Mission régionale d'autorité environnementale

**Avis en date du 29 janvier 2019  
de la Mission régionale d'autorité environnementale d'Île-de-France  
sur le projet d'aménagement du secteur « Est N 118 »,  
situé à Orsay, Palaiseau et Saclay (Essonne),  
dans le cadre des zones d'aménagement concerté (ZAC)  
de Corbeville et du quartier de l'École polytechnique**

Illustration 4: Programmation de la ZAC du quartier de l'École polytechnique

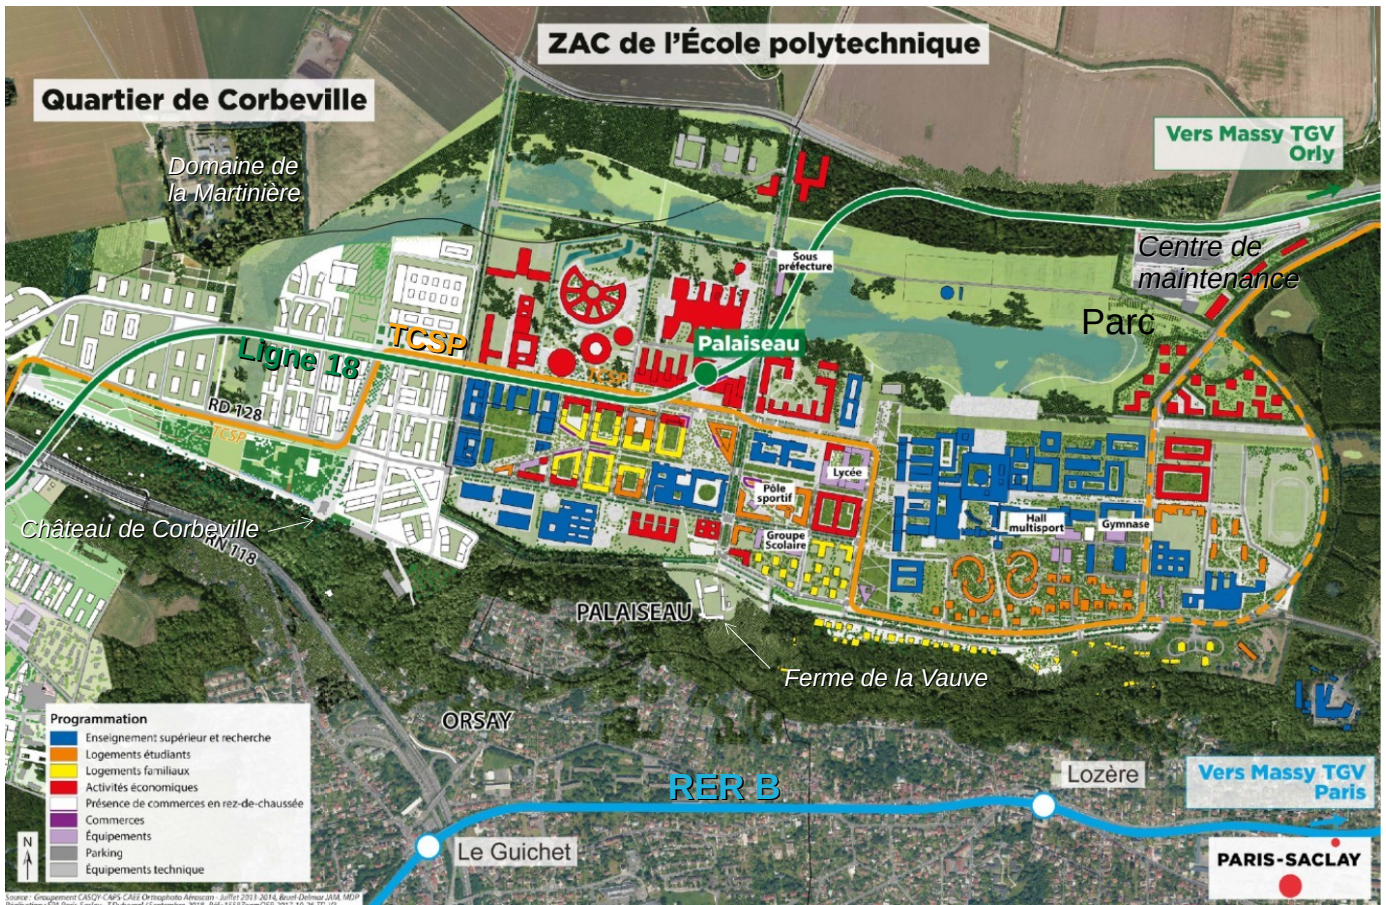
16 La MRAe relève que la carte de la programmation de la ZAC ne fait pas apparaître ces 3 derniers usages.

Illustration 11: Carte de destination du SDRIF au droit du site (source : étude d'impact)

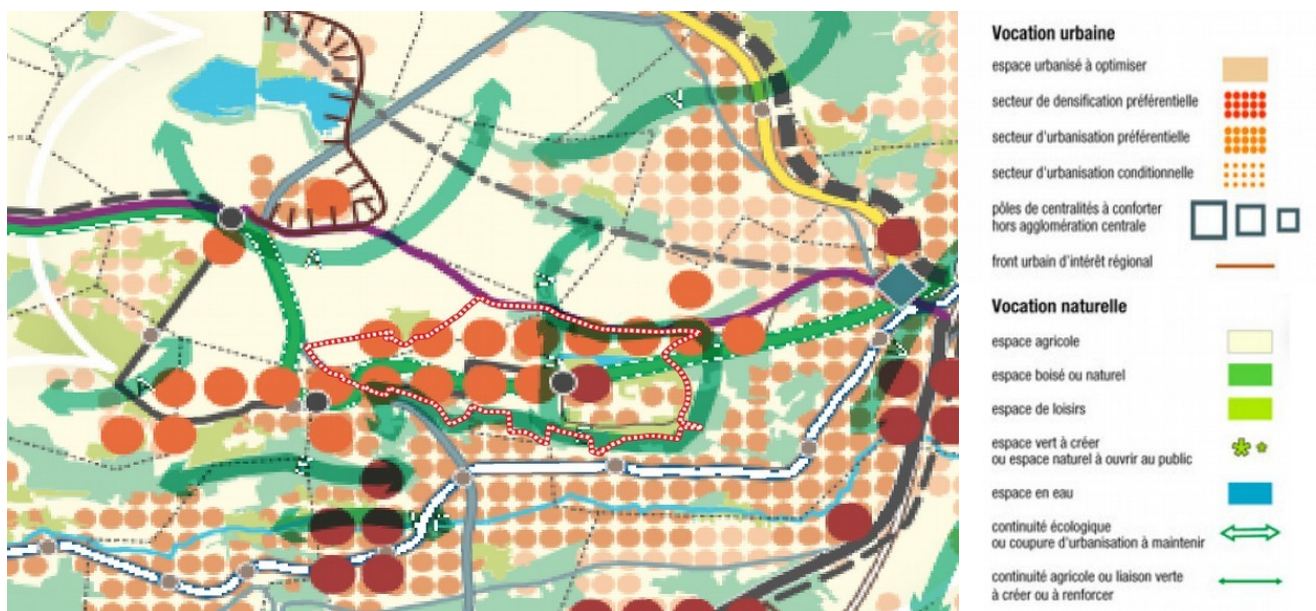
La MRAe relève que cette dernière affirmation est contradictoire avec les chiffres annoncés au chapitre relatif aux impacts du projet sur la population, puisqu'une densité moyenne de 24 logements y est annoncé (p. 524).

Illustration 12: Taux de saturation à l'heure de pointe du matin à l'horizon 2026 avec ZAC de la frange sud

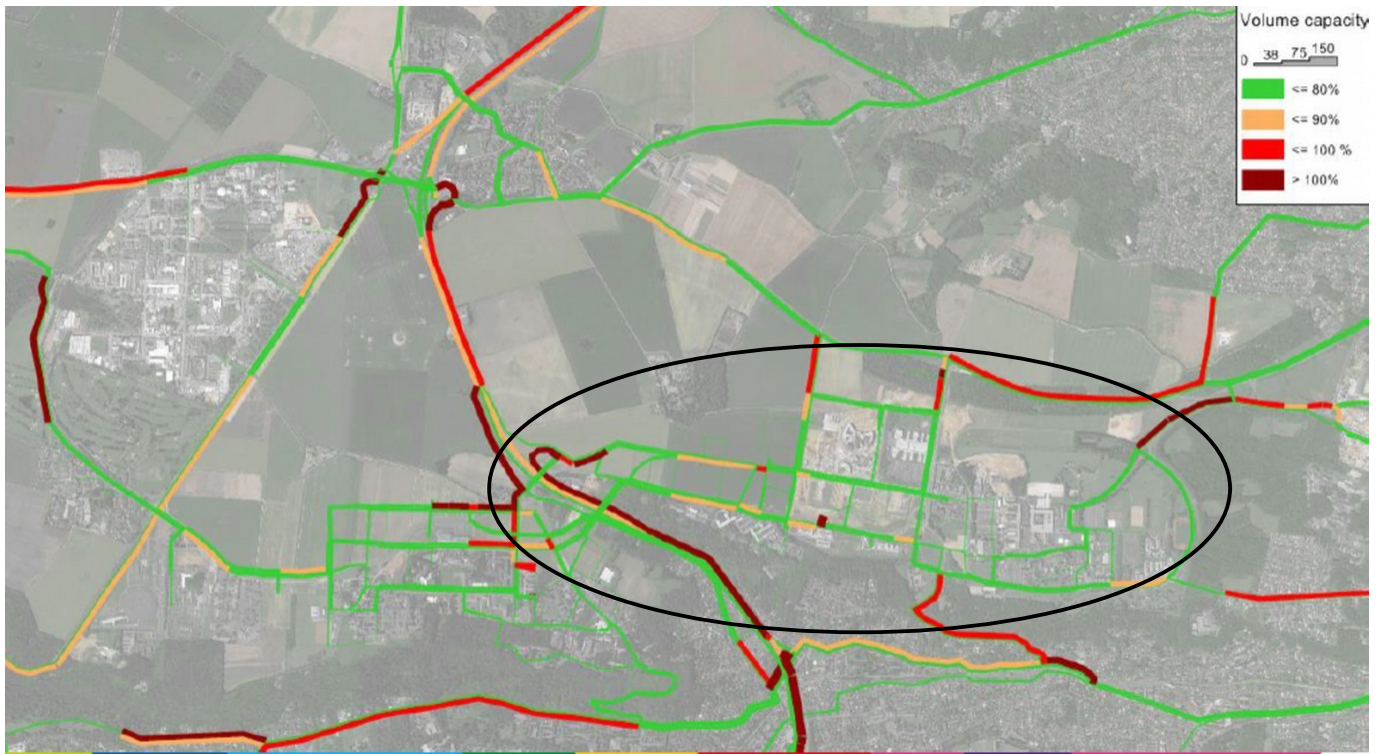
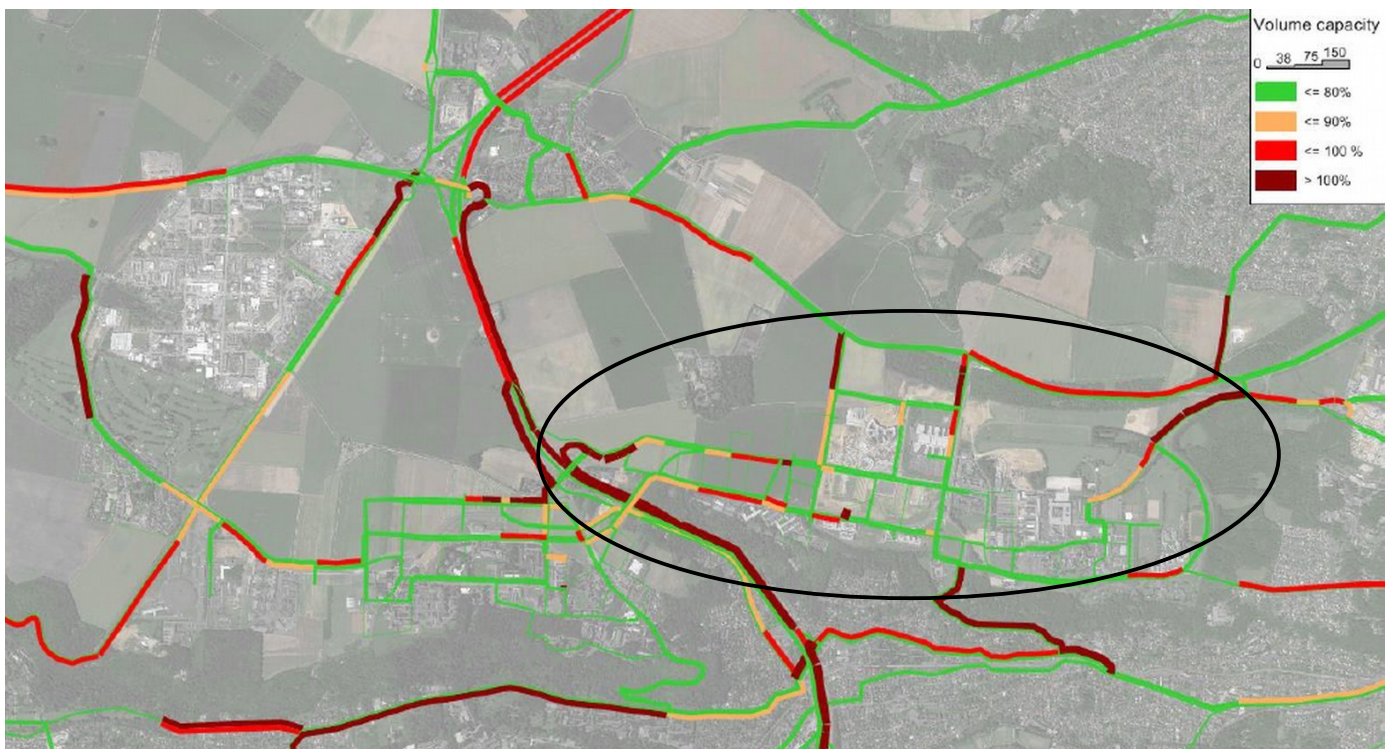
Le maître d'ouvrage prévoit des mesures d'optimisation des carrefours situés dans la ZAC du quartier de l'École polytechnique afin de limiter les remontées de file (p. 736). Toutefois, la MRAe souligne que les difficultés de circulation devraient persister en heures de pointe sur la frange sud du plateau. Dans la ZAC de Corbeville, l'accès à l'hôpital pourrait être difficile (p. 597). L'étude d'impact indique que ce problème méritera une attention particulière, sans préciser si les mesures prises pour les carrefours du quartier de l'École polytechnique permettront de résorber les difficultés.
